Dodatek č. 2 ke Smlouvě o dílo

Shora uvedené smluvní strany se dohodly na uzavření dodatku č. 2 (dále jen „dodatek“) ke Smlouvě o dílo ze dne 05. 03. 2018, která byla uzavřena se zhotovitelem jako vybraným dodavatelem veřejné zakázky: „**Oblastní nemocnice Náchod a.s. - řešení ambulantních prostor rehabilitace II.**“.

Změnové listy č. 13-20

Objekt: 13 - vnitřní nadsvětlíky

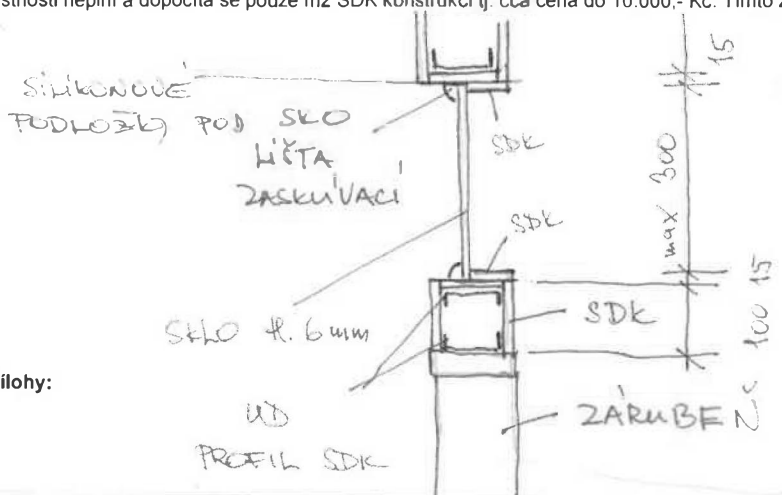
1) Popis a zdůvodnění změny:				
V položkovém rozpočtu stavby nebyly obsaženy položky pro truhlářské prvky s ozn. T06, T07, T08 . Na základě dopřesnění s projektantem a s uživatelem nemocnice se tímto narovnávají položky rozpočtu včetně technického provedení. Viz Příloha č. 1

Věc: Nemocnice – Rehabilitace Náchod - Oprava KZS – stěrka a vrchní omítka

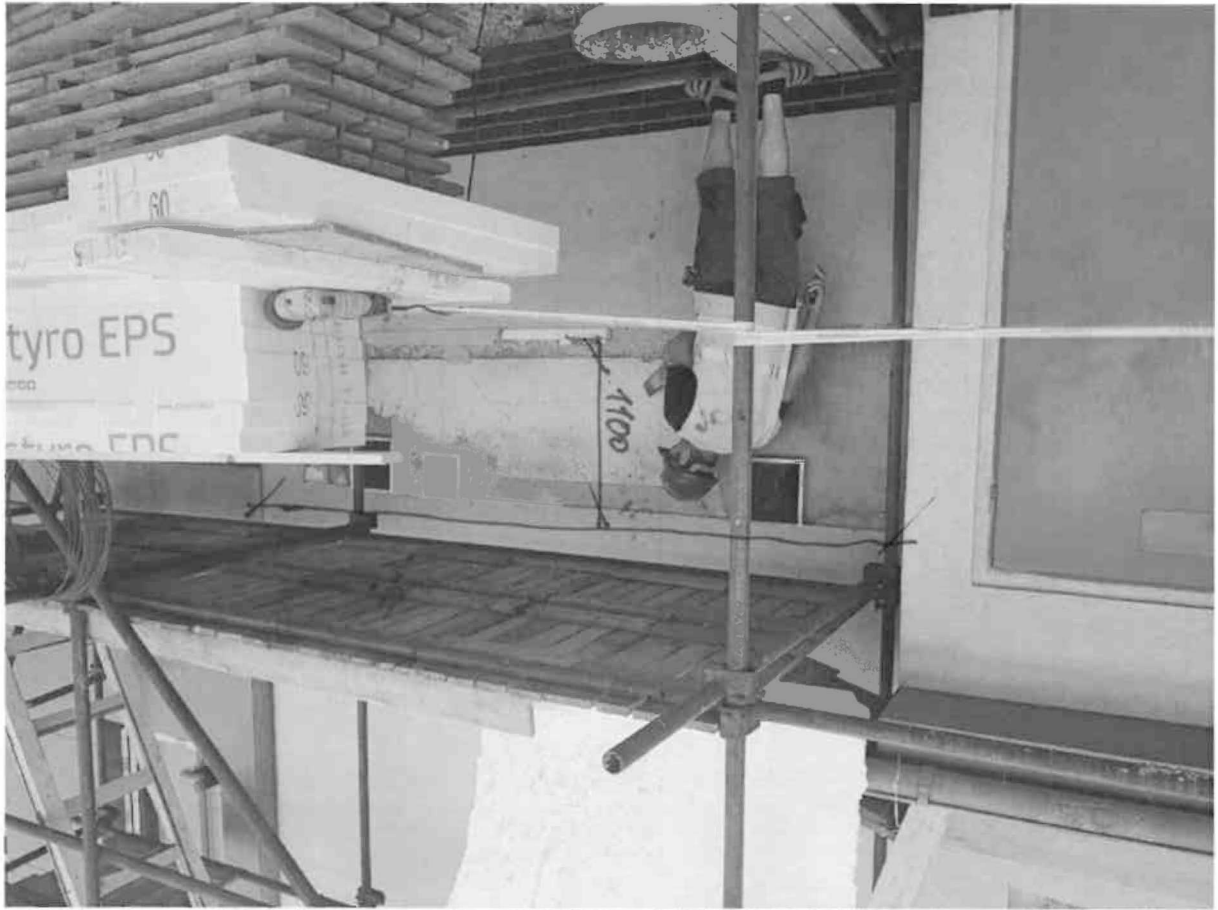
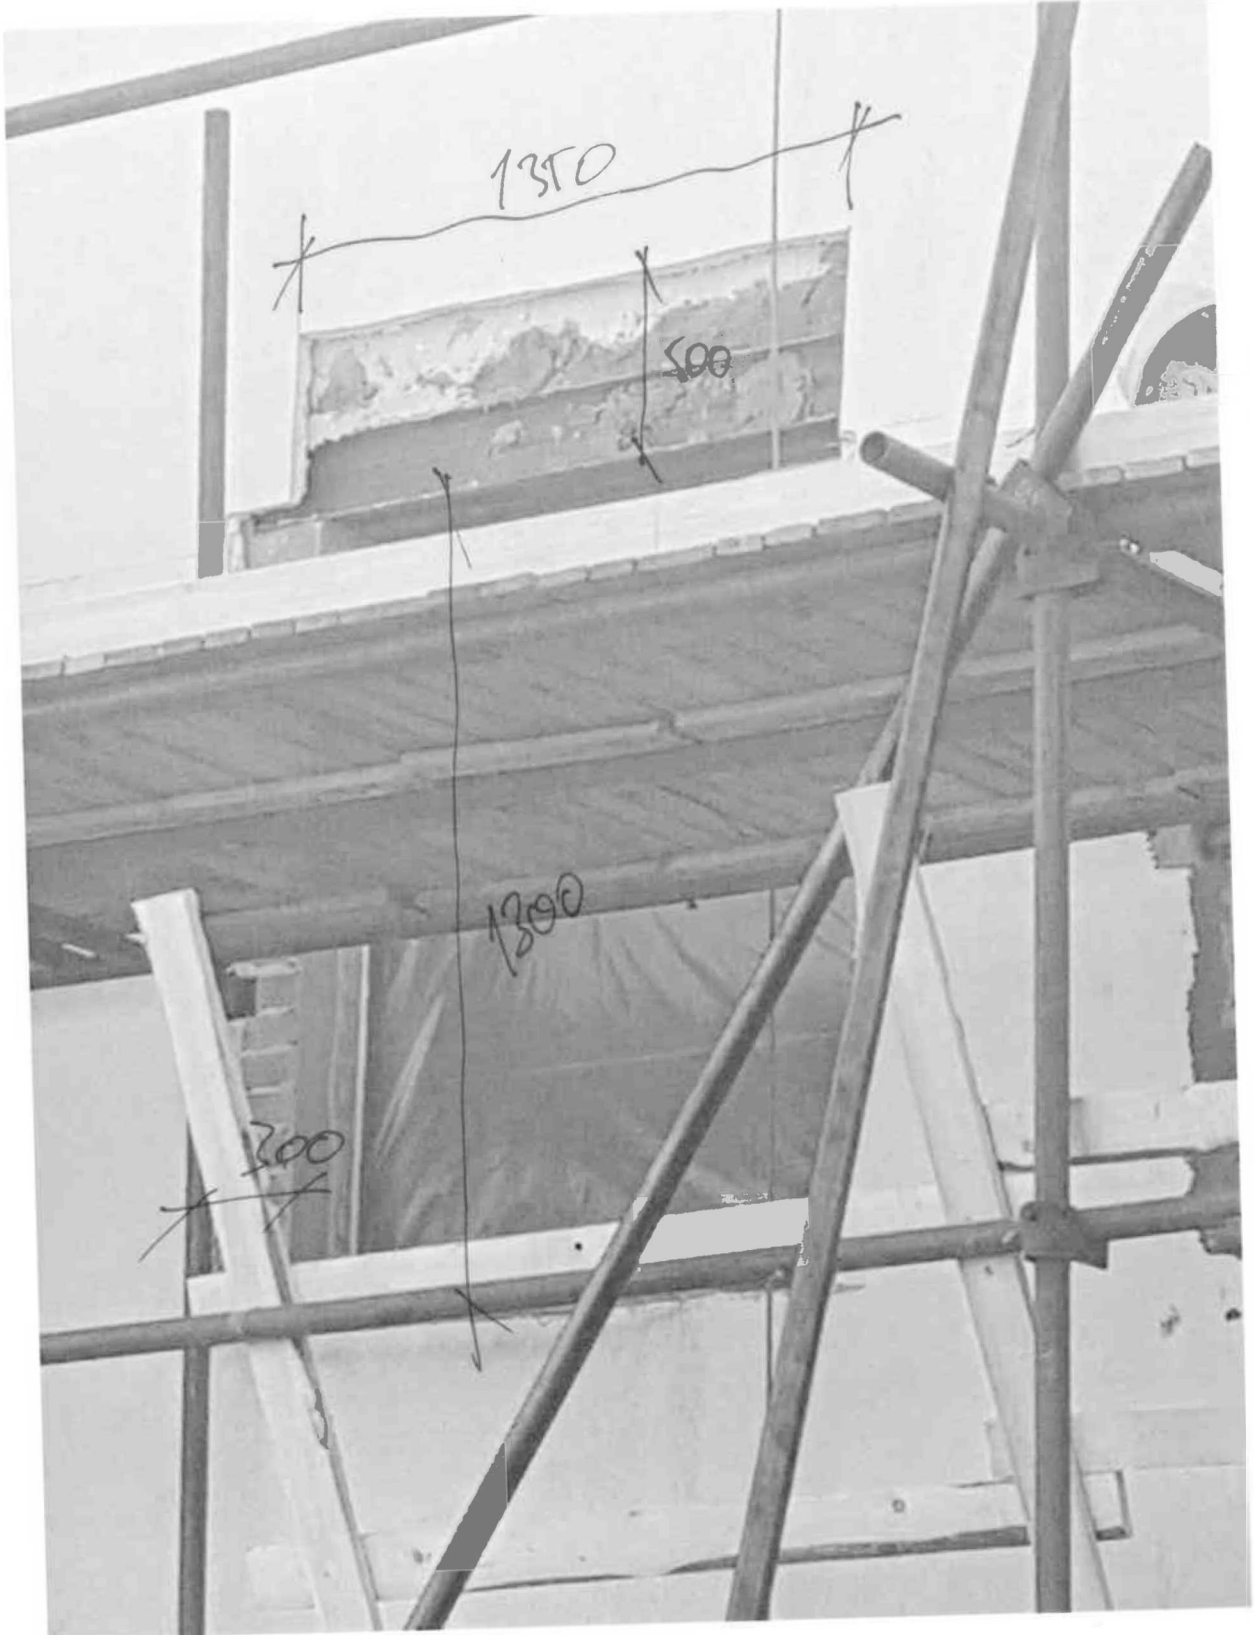
Při provádění úprav okenních otvorů a prostupů ve fasádě byl zjištěn stávající kontaktní zateplovací systém s tepelnou izolací tl. 5 cm. Na základě doporučení dodavatele a TDS, po konzultaci s dodavatelem fasádního systému byla upřesněna technologie opravy fasády viz Příloha č. 1. Rozsah doplnění tepelných izolací je obsažen v Příloze č. 2

Doporučený technologický postup:

- V případě napadení řasou, mechem nebo při zvýšeném znečištění aplikovat Baumit Fungofluid
- Omytí celoplošně tlakovou vodou (malým tlakem)
- Zpevnit podklad Baumit Multiprimer
- Celoplošně stěrkovat tmelem Baumit Procontact, sklotextilní síťovina Baumit Duotex na TI
- Penetrovat Baumit Uniprimer nebo Premiumprimer
- Finální vrstva – pastovitě omítky Baumit (např. Silikontop, Startop, Nanoportop)

Výše uvedené platí v případě, kdy je stávající podklad soudržný a celistvý.

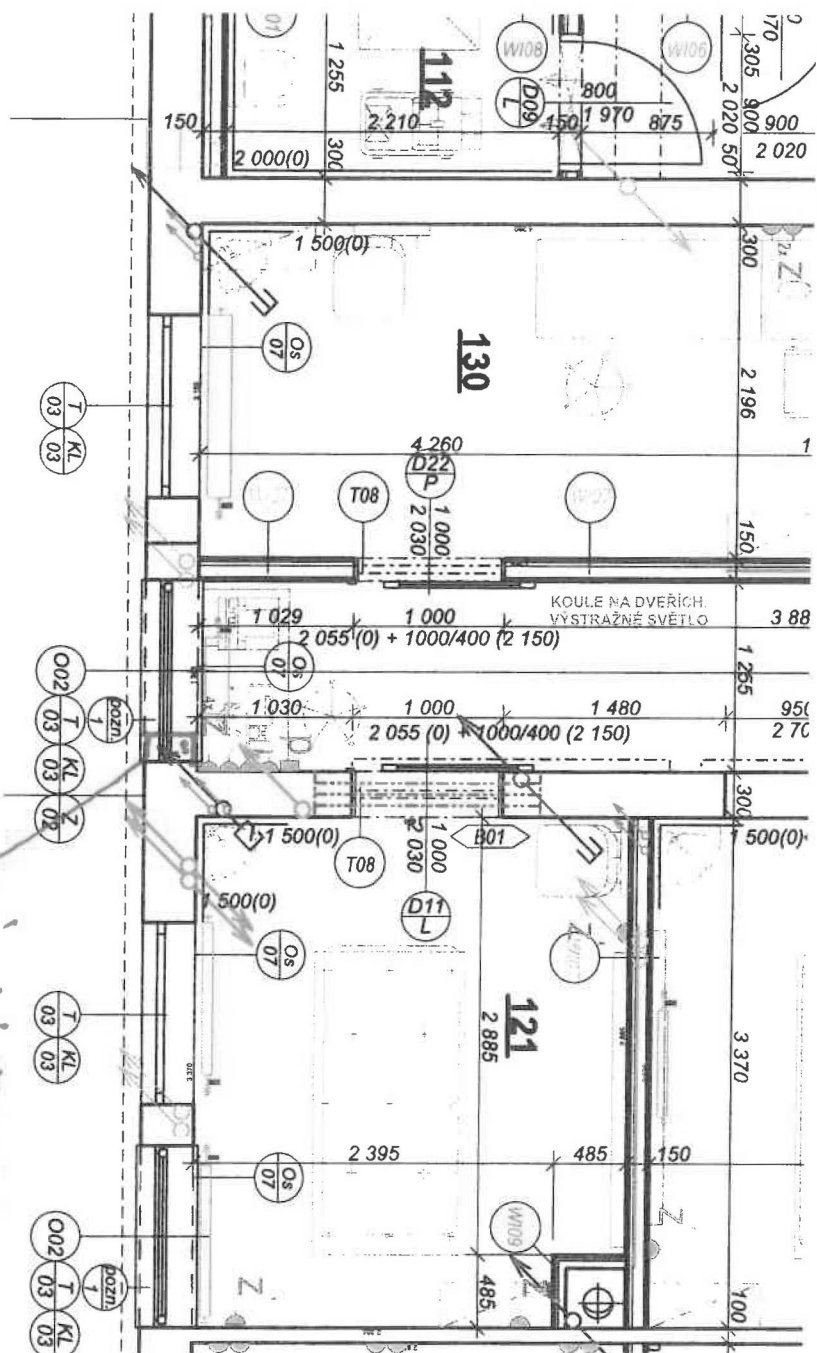
Při provádění sádkartonových příček bylo zjištěno skutečné umístění okenního otvoru v místnosti č. 115, kde mělo dojít pouze k výměně okna. Z důvodu kolize SDK příčky s okenním otvorem a na základě dodržení šířky chodby je nutná úprava špalety včetně ostění s vložením ocelových překladů. (viz Příloha č. 1) Při provádění stavebních prací byly zjištěny volné dešťové svody v 1NP v prostoru chodby č. 115 a místnosti č. 131. Tato skutečnost vyvolala jejich zasekání do zdiva.

STAVANIE PRÁKETA NUTNÉ UROBAT
 OSA 30 cm

OKNO NA STRED STODBY
 OSADIT NOVÉ I prof. 4 ks I.č.14 dl
 1500 mm

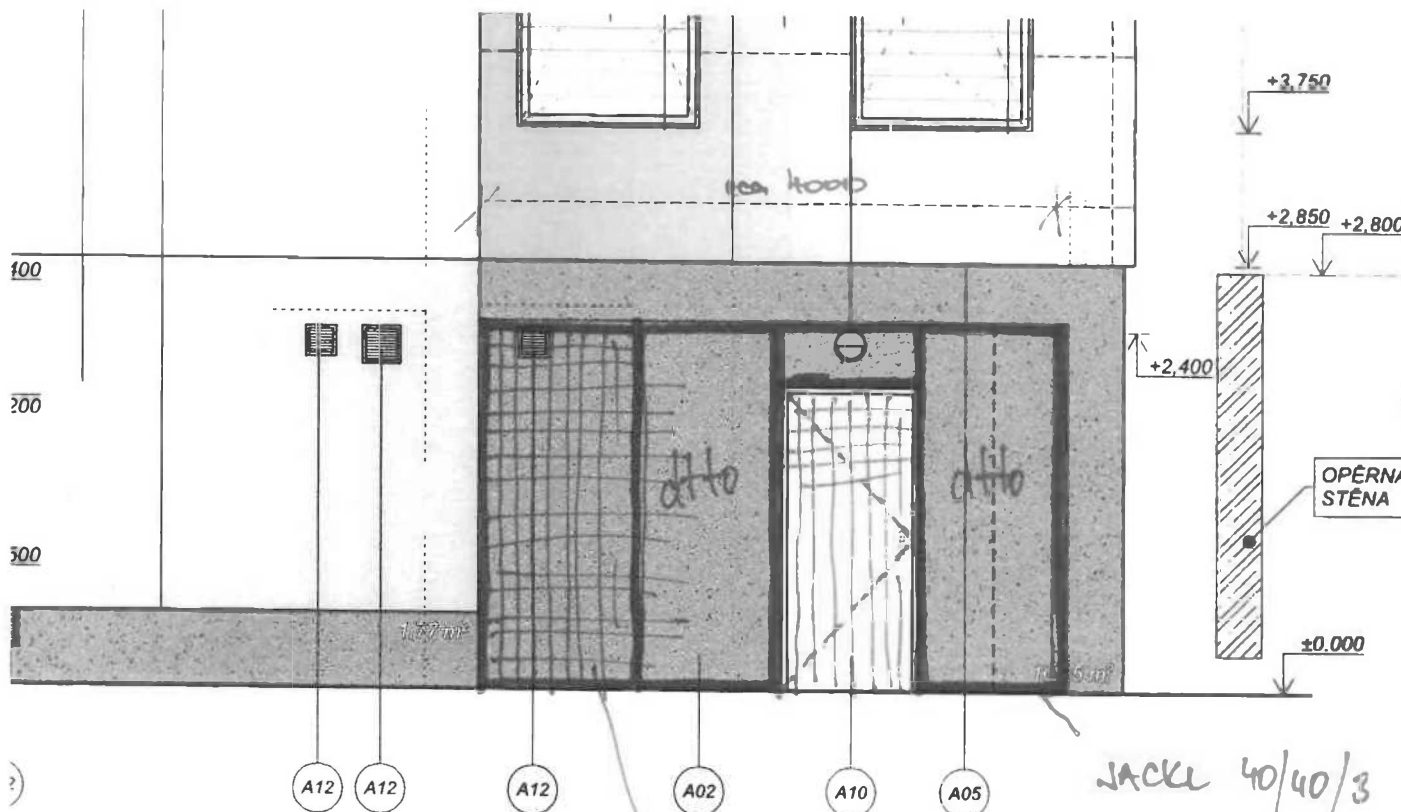
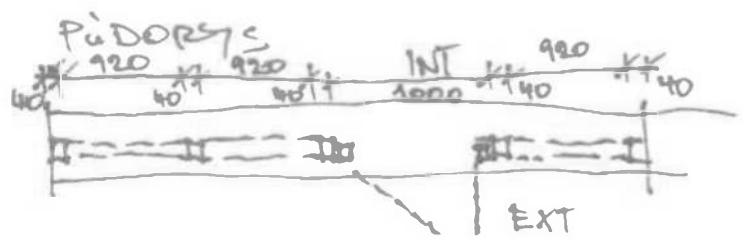
1) Popis a zdůvodnění změny:				
<p>Předmětem změny je kompletní dodávka a provedení zámečnické stěny s dveřmi v prostoru před místností č. 009 v 1PP, která je vyjádření uživatele nezbytná pro provoz údržby - tj zřízení skladovacího prostoru pro uskladnění zařízení a vybavení určeného k opravě. Realizací této stěny ukotvené do nové fasády stejným dodavatelem nedojde k dotčení záruky na fasádu. Přílohou změnového listu je náčrt předmětné stěny.</p>

→ KARI SIT 10/10/5
 ušetřít odlovu kca + kari sit - barva ole
 sekla

OPĚRNÁ STĚNA

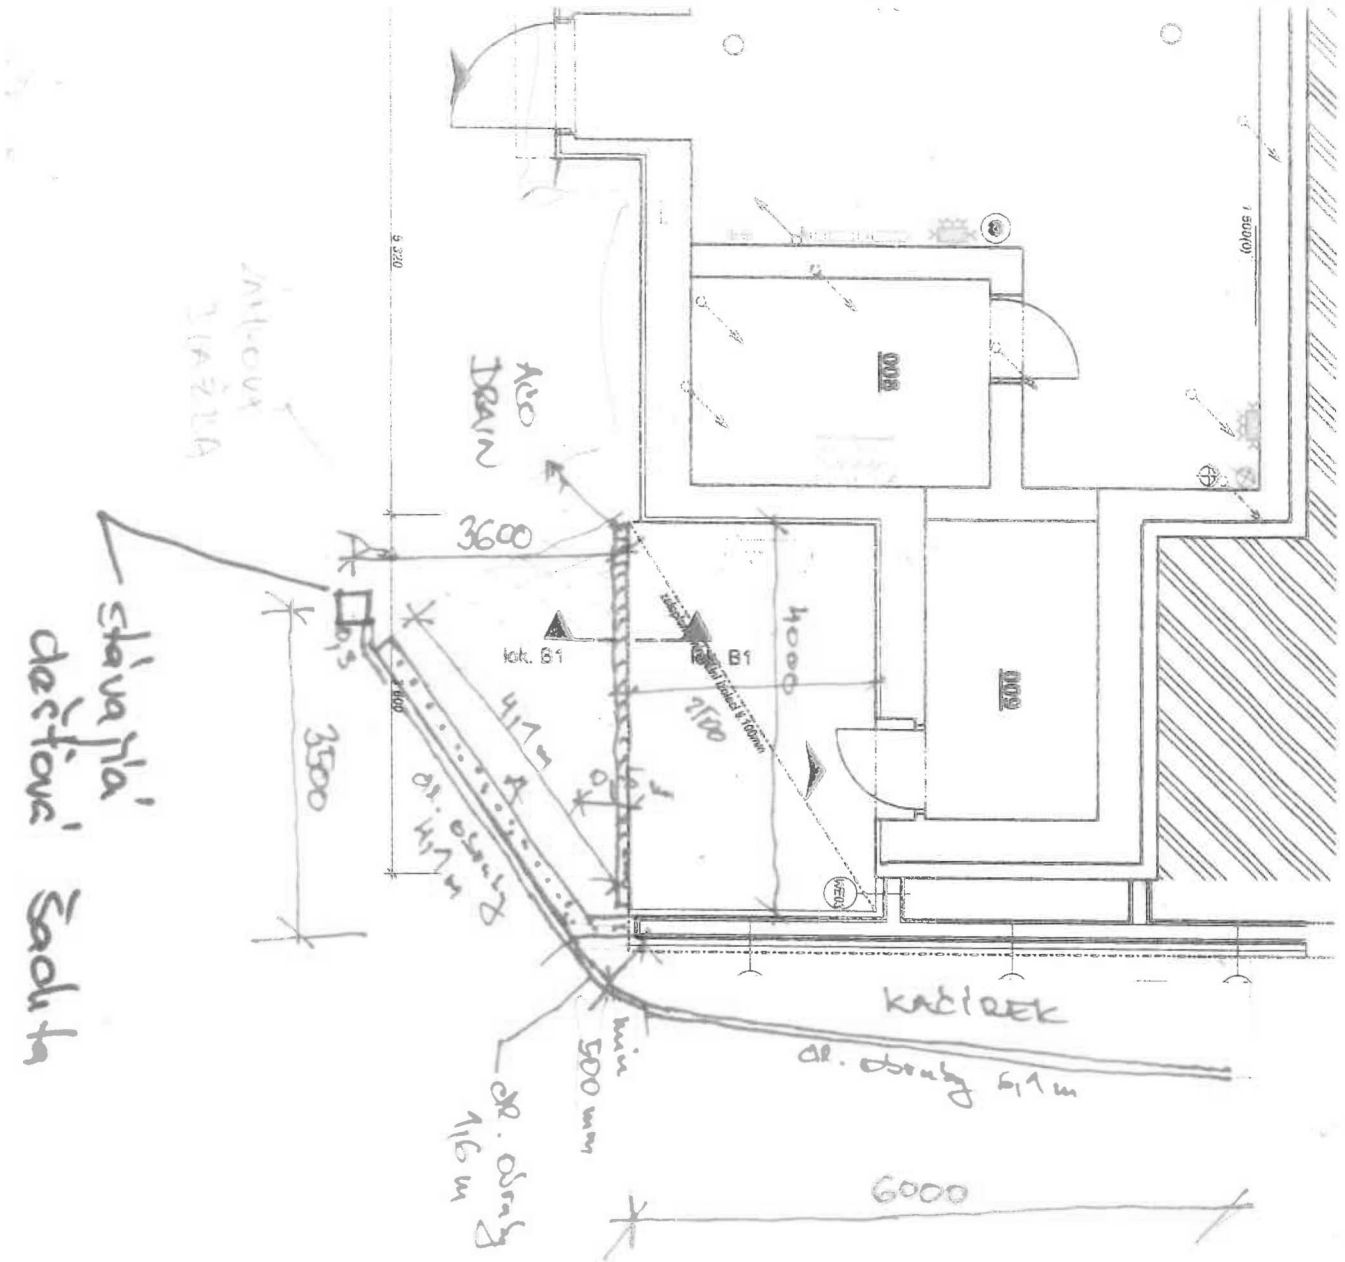
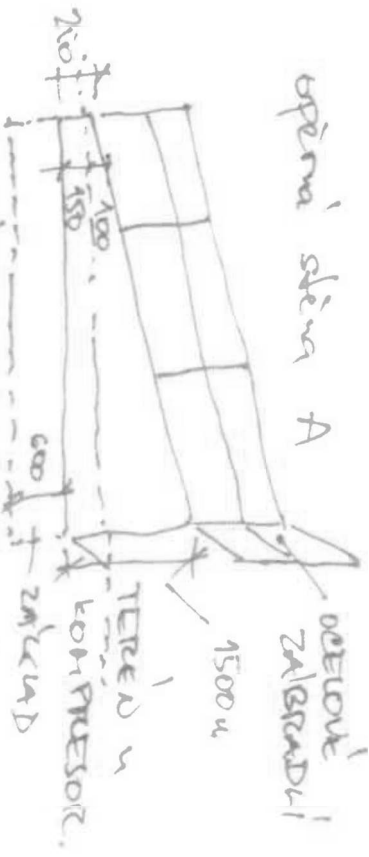
1) Popis a zdůvodnění změny:				
<p>Předmětem změnového listu je realizace opěrné stěny před kompresorovnou (včetně dořešení odvodnění), která musí být zrealizována z důvodu výškového rozdílu mezi komunikací a plochou před kompresorovnou. Přesný výškový rozdíl dvorku před kompresorovnou a přilehlého komunikačního tělesa byl zjištěn a doměřen po realizaci monolitické železobetonové konstrukce a po provedených zásypech. Návrh změny je uveden v příloze č. 1 tohoto ZL.</p>

tl. 200 mm →

(ZTRACENÉ BETÓNEM)

OPĚRNÁ STĚNA A

40/90/3 MOKL - stoupek 6 ks

40/90/3 MOKL - PABLO 4,6 x 2

ZÁMKOVÁ DLAŽBA

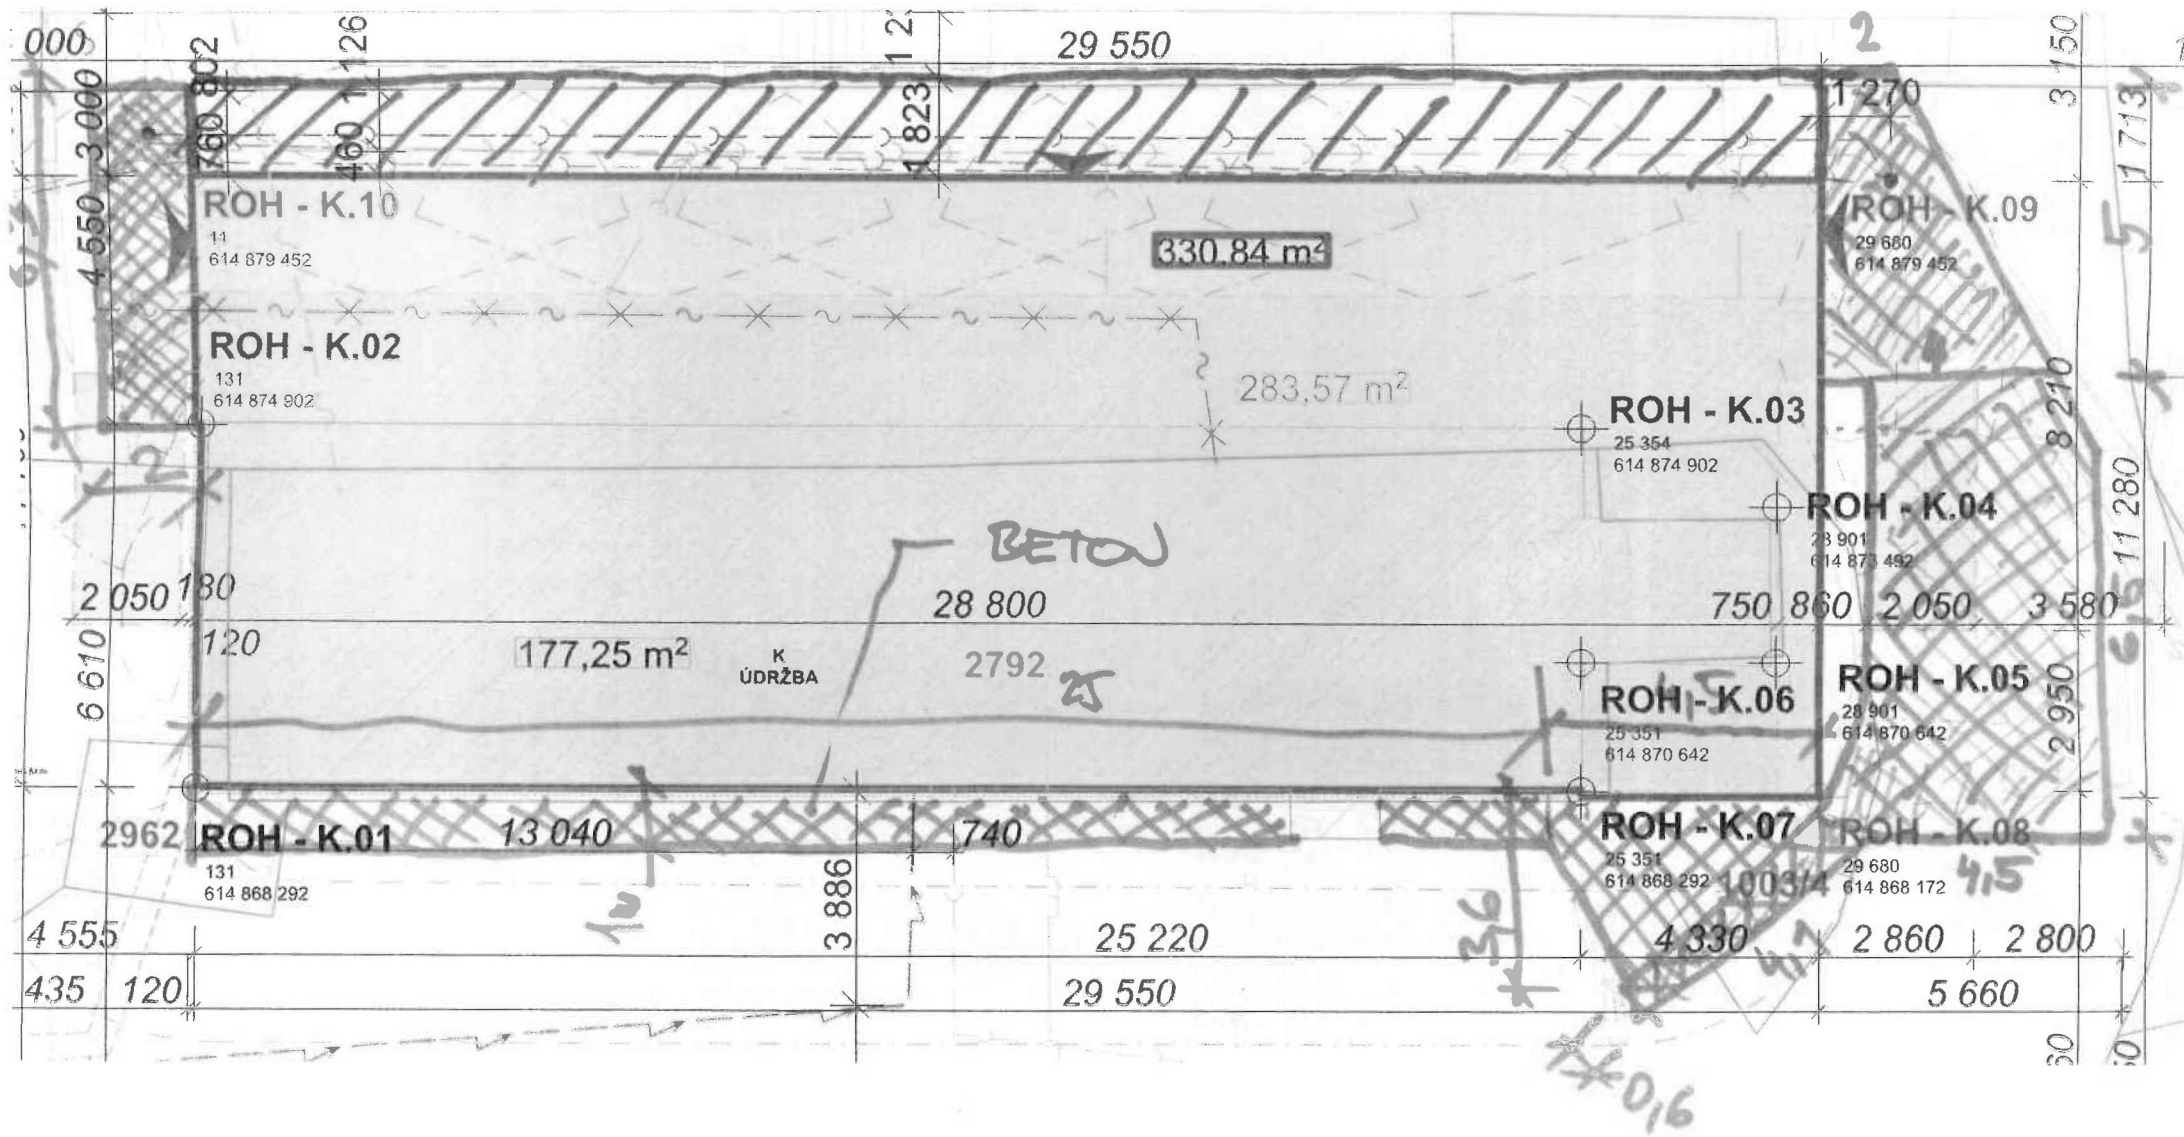
1) Popis a zdůvodnění změny:				
<p>Předmětem změnového listu je záměna povrchu zpevněných ploch na východní straně objektu, kdy na místo asfaltové vrstvy bude provedena zámková dlažba tj. srovnatelného povrchu a provedení , s cenou nižší. Zámková dlažba a její provedení bude navazovat na stávající zámkový povrch mezi stávajícím a novým objektem.</p>

ASFALT 56,85  BETON
